# PLANTA SOLAR FOTOVOLTAICA "SALINAS II" DE 49,5 MWp

- > DOCUMENTO  
*Adenda: Modificación de proyecto*
- > LUGAR Y FECHA  
*Cuenca, mayo 2023*
- > PETICIONARIO  
*ENERGÍAS RENOVABLES DE FEBE, S.L.*
- > DESTINATARIO  
*Servicio de Transición Energética de Cuenca  
Delegación Provincial de Desarrollo Sostenible en Cuenca  
Consejería de Desarrollo Sostenible  
Junta de Comunidades de Castilla-La Mancha*

Este documento describe las modificaciones producidas sobre el proyecto administrativo tramitado previamente a la resolución de la DIA.

Figura 2.1.1.b. Diseño de la planta solar tras modificación (proyecto reformado).

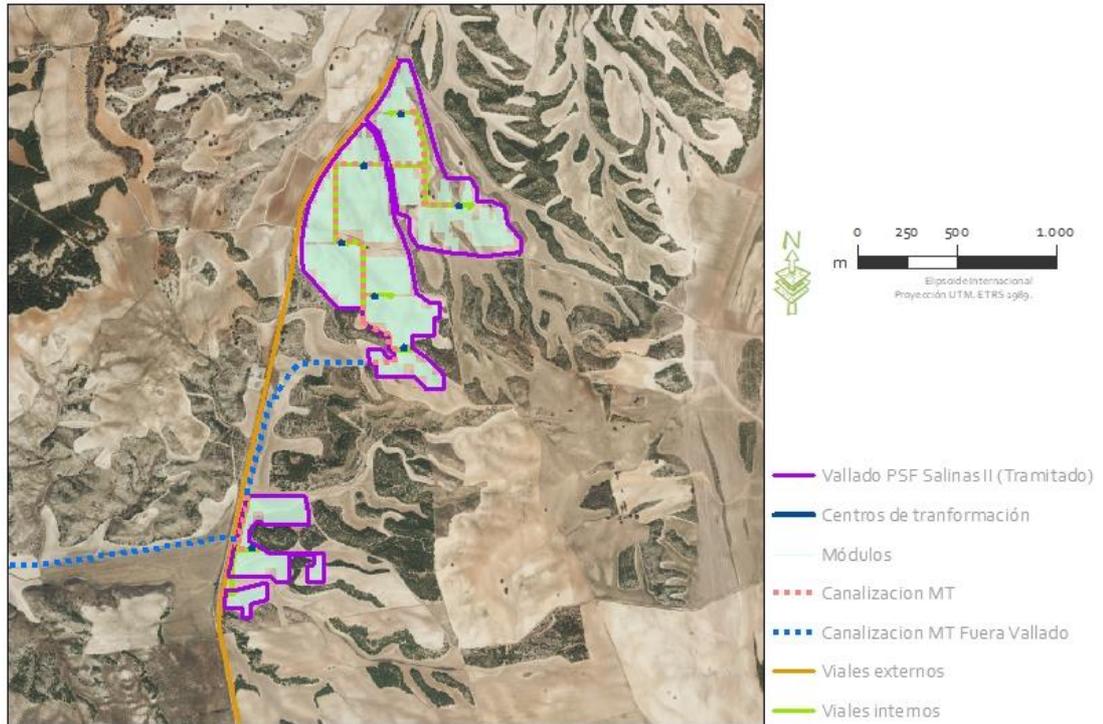
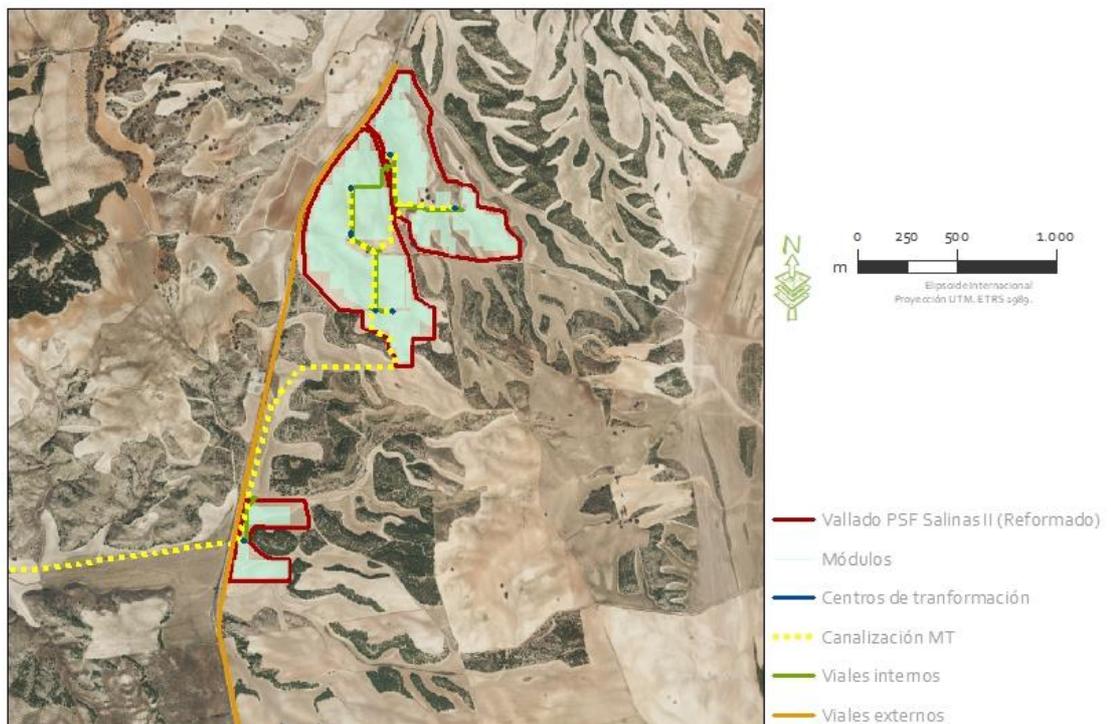
La propuesta de implantación de la planta solar se ubica sobre las mismas parcelas catastrales indicadas en el proyecto original, sumando una superficie total bruta de 154,13 ha.

En el proyecto tramitado la superficie útil para la implantación era de 92,26 ha, definida como la superficie del vallado perimetral (9.498 m de vallado). La superficie de captación neta era de 24,04 ha.

En el proyecto reformado la superficie útil para la implantación es de 82,88 ha, definida como la superficie del vallado perimetral (7.852m de vallado). La superficie de captación neta era de 23,64 ha.

**Figura 2.1.3.b.** Power Block proyecto reformado (2 inversores). Fuente: Reformado de proyecto de planta solar fotovoltaica "FV Salinas II 49,5 MWp".

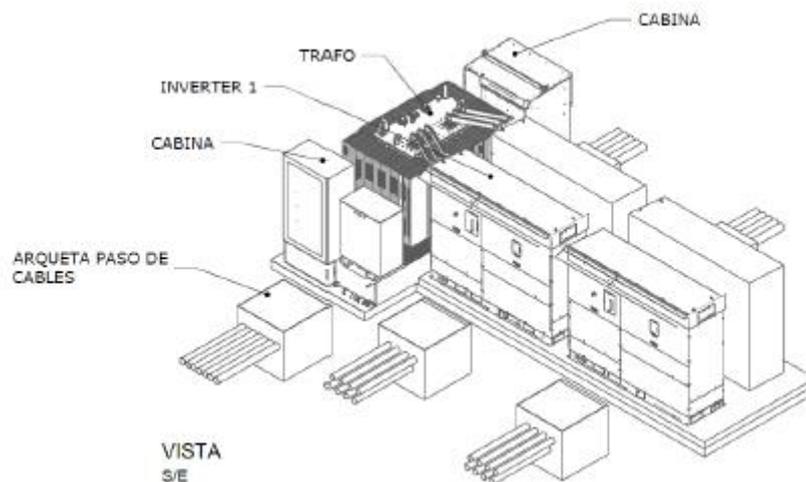
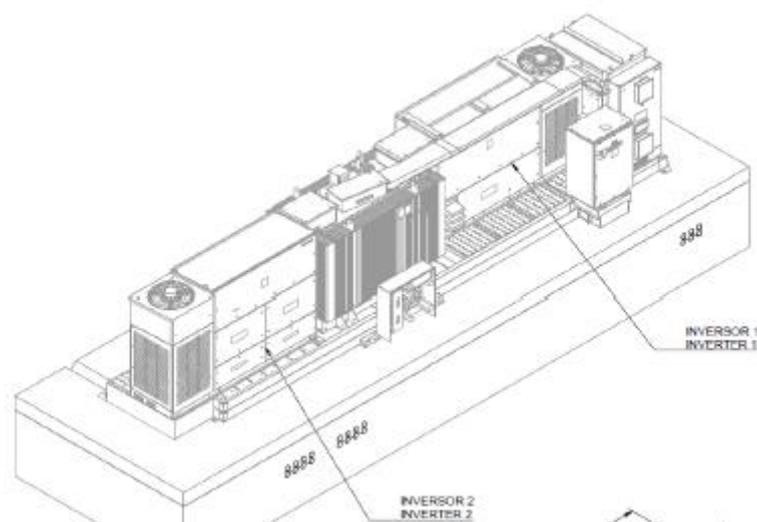
Se propone sustituir los 26 inversores INGETEAM modelo 1640 TL B630 de 1.637 kWac de potencia unitaria por 12 inversores INGETEAM modelo FSK Serie C-1500V 3825TL C660 y de 3.658 kWac de potencia unitaria. En la siguiente tabla se recogen las modificaciones:

Se reduce en número de estaciones de potencias. Se pasa de 7 bloques de potencia (dos de 4.911 kWac y cinco de 6.548 kWac) a 7 bloques de potencia (dos de 3.658 kWac y cinco de 7.316 kWac). Anteriormente los bloques de potencia tenían 3 ó 4 inversores mientras que ahora tienen 1 o 2 inversores.

La potencia de los transformadores a 45° son de 6.810 kVA en el proyecto reformado el caso de 2 inversores y de 3.410 kVA cuando sólo hay 1 inversor y 6.560 kVA en el caso de 4 inversores en el proyecto tramitado.

Figura 2.2.2.c. Croquis de la zona de vallado con muy leve afectación a vegetación HPE HIC gipsícola y sus alternativas.

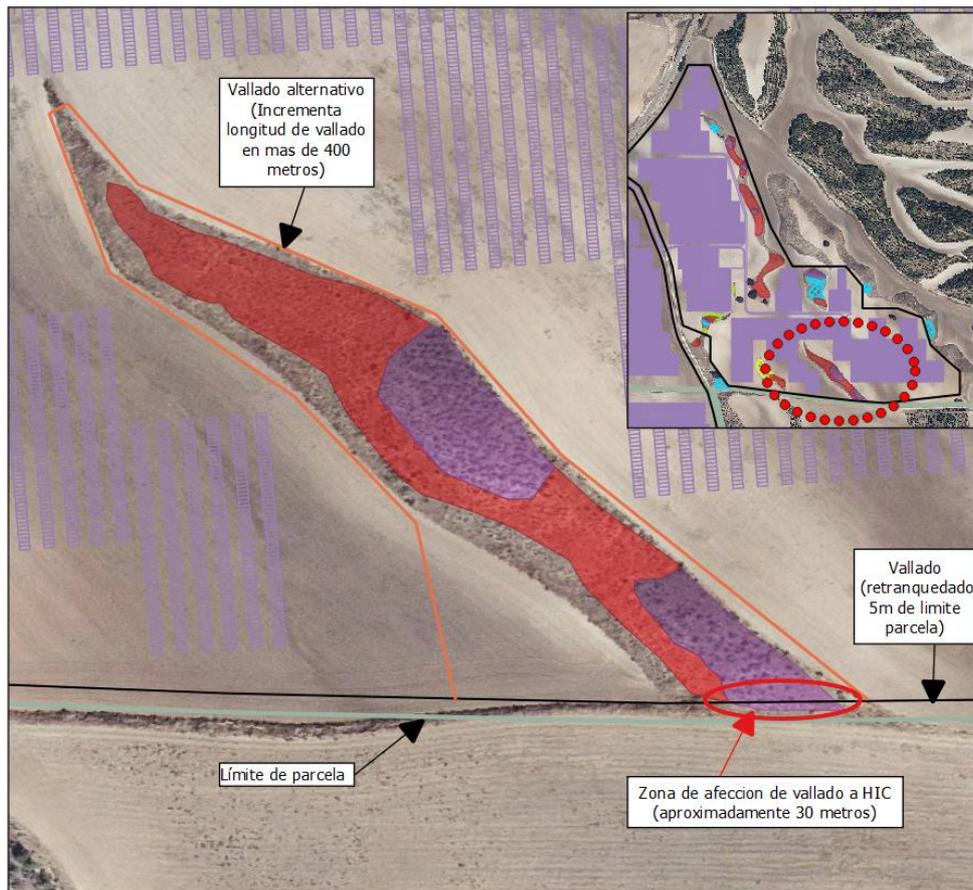
Una pequeña franja de vallado atraviesa levemente una zona de vegetación HPE HIC gipsícola (figura 2.2.2.c., porción sureste). La afectación sería muy escasa al tratarse de menos de 30 m longitudinales en el extremo exterior de esa tesela de vegetación, en el lugar en que se desdibuja la comunidad gipsícola mezclada con vegetación ruderal y desaparece totalmente en un camino. El retranqueo de ese vallado hacia el sur resulta inviable pues el reglamento de suelo rústico (artículo 15.2.b) exige una distancia de 5 m a linderos y no se dispone de ese espacio. La opción de retranquear por el norte incrementa en 400 m la longitud del vallado, con el riesgo de una mayor afectación a la vegetación (y dejando en el futuro esa tesela de hábitat gipsícola fuera del vallado que puede protegerla frente a posibles impactos negativos).

**Figura 2.2.2.g.** Zonas de hincado manual del vallado de la planta solar FV Salinas II. Fuente: Informe del Servicio de Medio Natural de Cuenca.

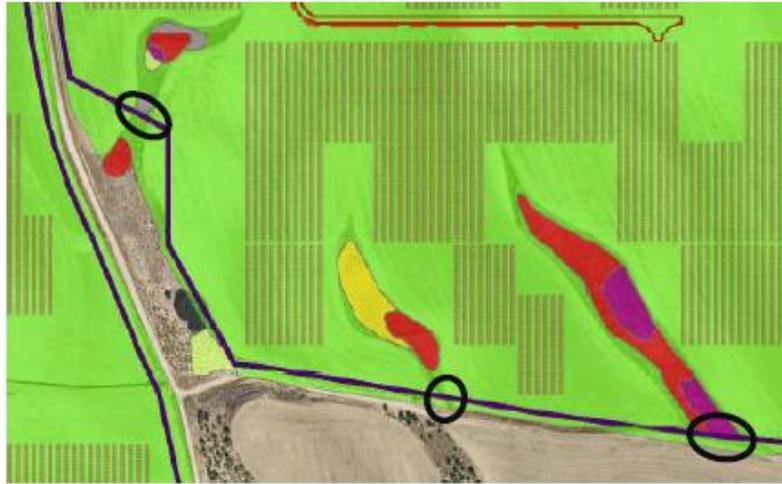
Este Servicio también considera necesaria la instalación de postes mediante el hincado manual, sin uso de maquinaria o con uso de la misma, desde caminos o tierras de labor y sin acceder a las intrusiones puntuales sobre vegetación natural que se muestran en la siguiente figura. Se realizará el replanteo en campo en coordinación con los Agentes Medioambientales para que su trazado discorra por zonas desprovistas de vegetación protegida y sin afectar a taxones amenazados, los cuales deberán ser balizados previamente.

Figura 2.2.2.k. comparación proyecto tramitado y reformado con hábitats identificados en campo.

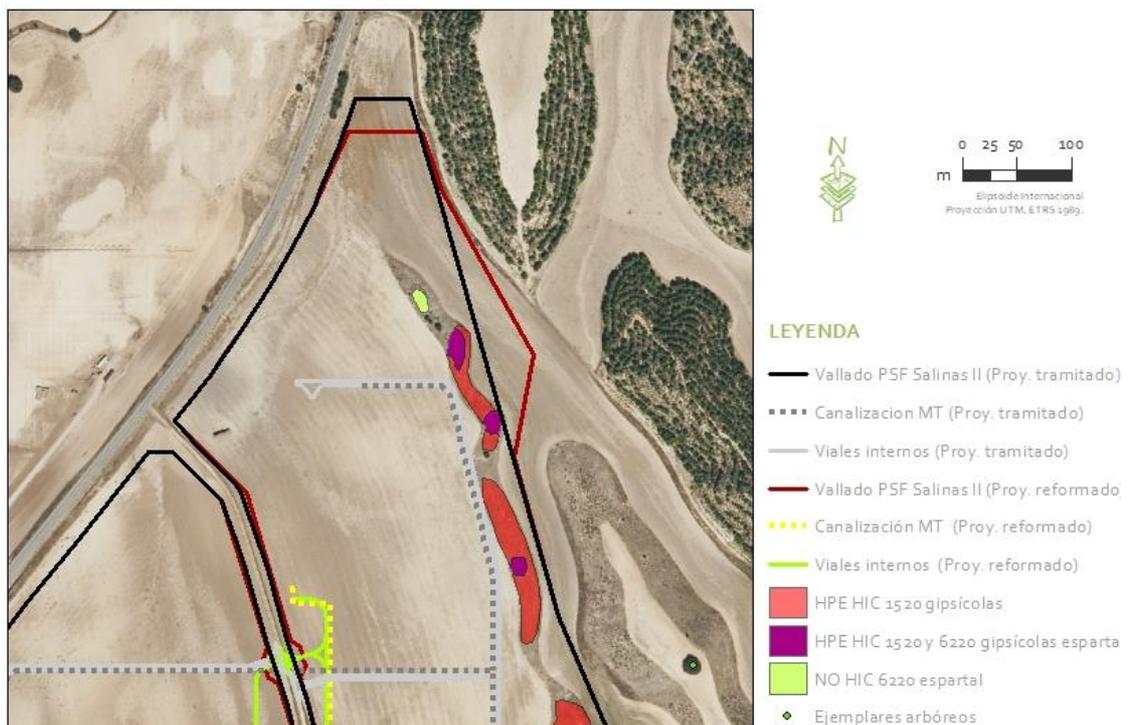
- En la poligonal noroeste zona norte se modifica el trazado del vallado, zanjas y viales para asegurar la no afección durante la ejecución de obras a una mancha de vegetación natural donde aparecen el HPE HIC 1520 gipsícolas y el HPE HIC 1520 y 6220 gipsícolas espartal. (Ver figura 2.2.2.k.)

Figura 2.2.2.l. comparación proyecto tramitado y reformado con hábitats identificados en campo.

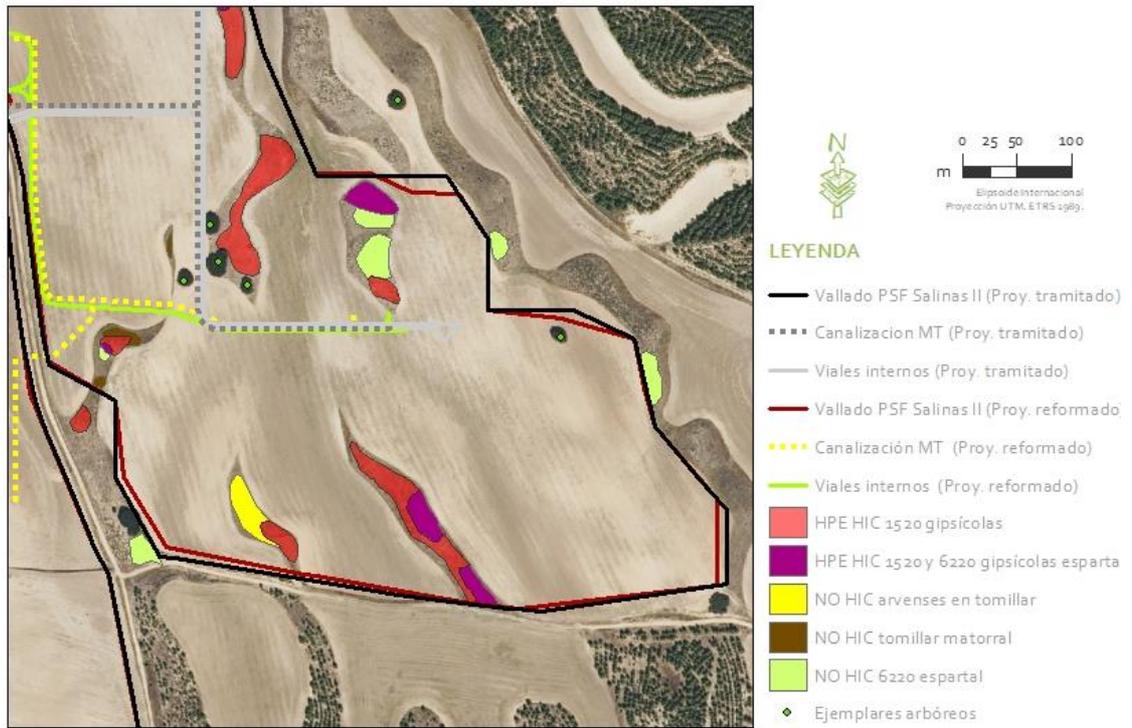
- En la poligonal noroeste zonas sur y este, se modifica el vallado para asegurar la no afección durante la ejecución de obras al NO HIC 6220 espartal. (Ver figura 2.2.2.l.)

- En la poligonal noroeste zona este, se modifica el vallado para respetar una tesela de vegetación natural, discurriendo los vallado por terrenos de labor, de acuerdo a los condicionantes impuestos por el Servicio del Medio Natural de Cuenca. (Ver figura 2.2.2.l.)

Figura 2.2.2.m. comparación proyecto tramitado y reformado con hábitats identificados en campo.

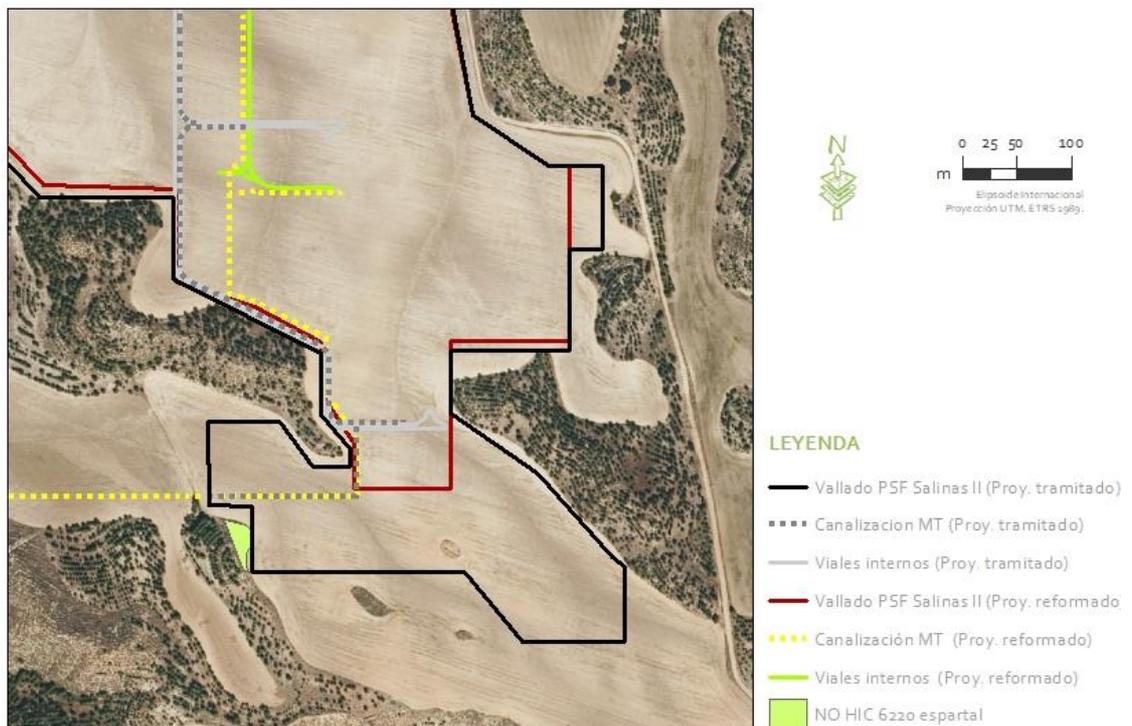
- En la poligonal central se modifica el vallado, reduciendo la superficie de ocupación, para asegurar la no afección durante la ejecución de obras sobre el NO HIC 6220 espartal. (Ver figura 2.2.2.m.)

Figura 2.2.2.n. comparación proyecto tramitado y reformado con hábitats identificados en campo.

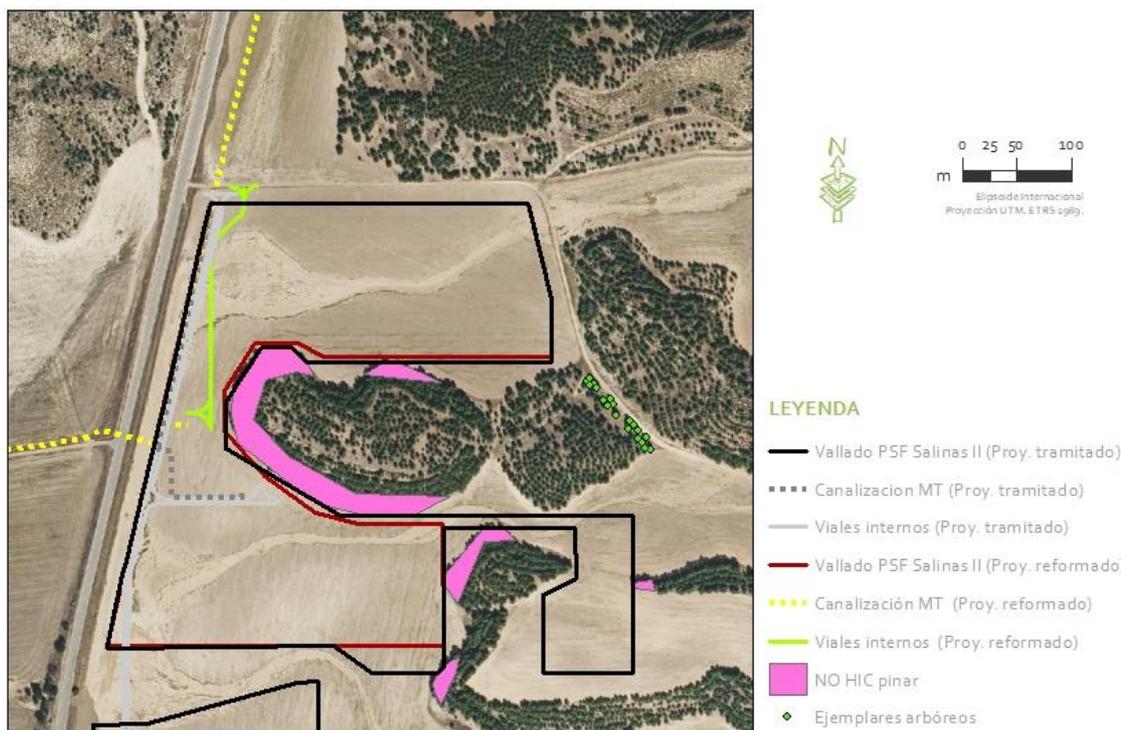
- En la poligonal suroeste se modifica el elimina uno de los vallados, reduciéndose la ocupación. Además, se retranquea el vallado para asegurar la no afección durante la ejecución de obras al hábitat NO HIC pinar. (Ver figura 2.2.2.n.)

Figura nº 1: Tramo de vallado a retranquear Salinas II. (Fuente: elaboración propia)

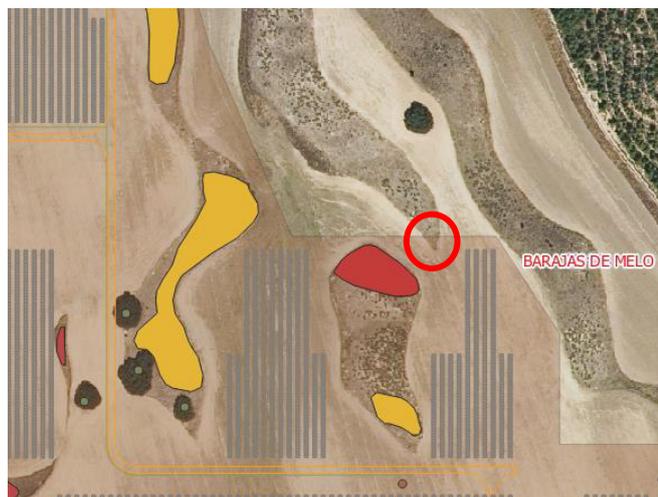
Se recuerda que, en los **vallados perimetrales**, será necesario el **retranqueo** de aquellos tramos que interceptan con teselas de vegetación natural, **debiendo discurrir en toda su longitud por terrenos de labor** (Ver figura nº 1).
